AYUNTAMIENTO CONSTITUCIONAL.

ESPEDIENTE instruido a instancia de

D. Candido Alejandro de Palacio

acerca de las obras que se propone hacer en su
Casa Calle de la Puebla n.º 12.

Plano de reforma de la Fachada de la casa calle de la Puebla
 n.º 12 moderno: en la cual se trata de colocar el zócalo de sill-
 ria marcado con su color, y levantar nuevamente el piso
 tercero, señalado en el mismo con aguada carmin.

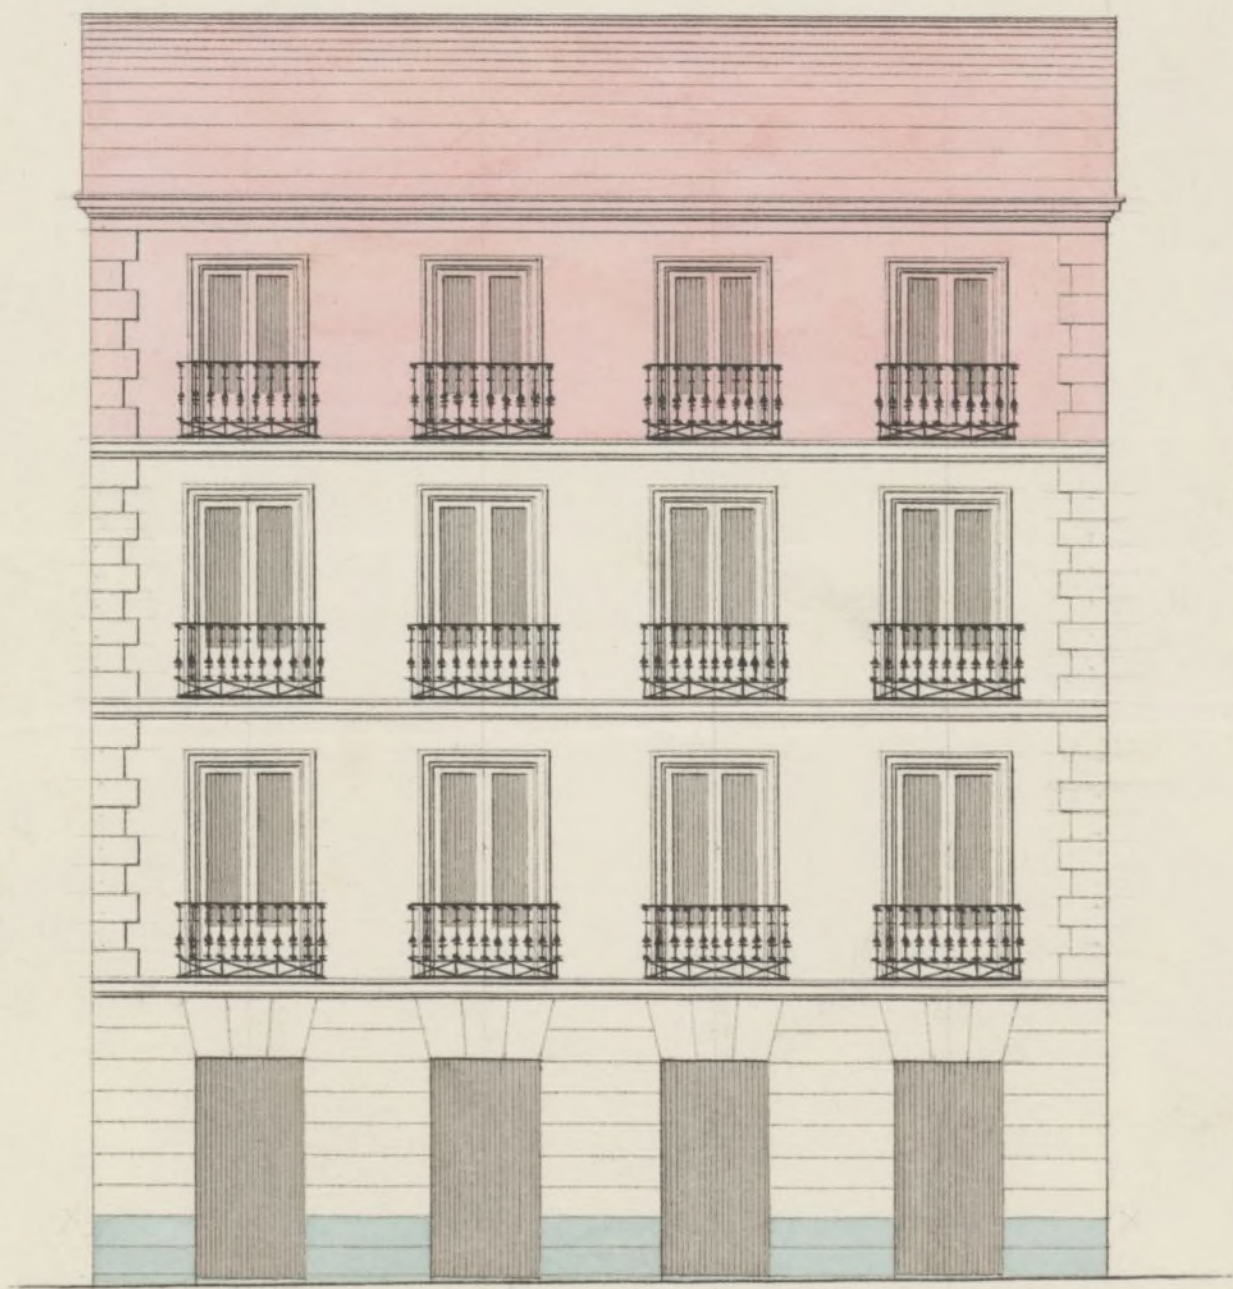
del acuerdo anterior, y con vista de lo que se
pide en esta solicitud y del plano que la acom-
paña, debo manifestar a V.S. que no estando
aprobado por la Junta de policía Urbana y
edificios públicos la alineación de la calle de la
Puebla, no puedo informar si es posible ó no con-
ceder la licencia que se solicita, en su virtud
pueden V.S. servirse pedir el plano alineado de
dicha calle ó lo que mejor estimen. Madrid 30
de Abril de 1860.

Señor de la Comisión de Obras: En cumplimiento del acuer-
do de V.S. debo manifestar que mi opinión lo dispuesto en Real
orden de 30 de Nov. de 1857, se entiende únicamente para las
casas antiguas que se hallan fuera de la alineación acordada, en
que en su primer art.º se dice entre otras cosas: "los dueños de
aquellas que deban abanar ó retirarse respecto de las líneas de
sepeccións fachadas, no podrán ejecutar en estas fachadas ninguna
obra que conduzca á consolidarlas en su totalidad y perpetuar
en actual estado retardando indebidamente la realización de la mejora
propetada." En su vista, creo en su lugar lo informado con fecha 30 de
Abril. Madrid 6 de Mayo de 1860.

Señal de la Comisión de Obras. Cumpliendo con el acuerdo anterior la pando a marcar sobre el terreno la alineación correspondiente a la casa calle de la Puebla n.º 17, conforme a la aprobada por Real orden de 8 del actual, resultando tomar del terreno público en toda la línea que es de 34,35 metros, 0,05 centímetros que hacen 0,909 metros cuadrados ó 2,3 pies cuadrados que a precio de veinte reales importan ciento ochenta y dos reales que deberá abonar el interesado a los fondos municipales; en su virtud no es inconveniente se sirvan dar su permiso para colocar el rótulo de cautería con arreglo al plano presentado en la línea indicada, y levantar piso tercero según el mismo, mejorando el aspecto de la fachada con estas obras, sin construir exterior ni interiormente

barandillas vivideras, sin mas obras que las indispensables para cubrir el edificio, colocando debajo de las armas las trasteras, y sobre el alero una canal de plomo para reunir las aguas y dirigir las a la alcantarilla por bajadas tambien de plomo u hoja de lata, en los terminos prevenidos, viendo el vuelo de los balcones de unos 0,8 decímetros, en altura de un metro por lo menos, y el intervalo de los balaustreros de un decímetro, quedando recibidas las patillas en la pared, 0,28 centímetros, y algo mas separadas de la luz de los huecos, rebozandose por ultimo pintando con buen orden de construccion, pintando al olio de un color claro las puertas de la calle; debiendo el interesado ^{mandar} dar aviso (al Excmo Sr. Alcalde Corregidor) luego que este viera el alero y terminada la obra para que ^{mande} reconocer la obra.

Despues de la tramitacion seguida en este expediente
y de haber sido aprobada en Real orden de E del actual
la alineacion para la calle de la Puebla, no ve inconveni-
ente la Comision de Obras en que se conceda al Sr. D.
Candido Alejandro de Palacios la licencia que ha pedido
para hacer obras en su casa n.º 12 de la misma calle
a calidad de que lo verifique bajo direccion de profesor,
y sin repararse de lo que el Arquitecto de la Villa propone
en su antecedente informe. Madrid 20 de Junio de 1860
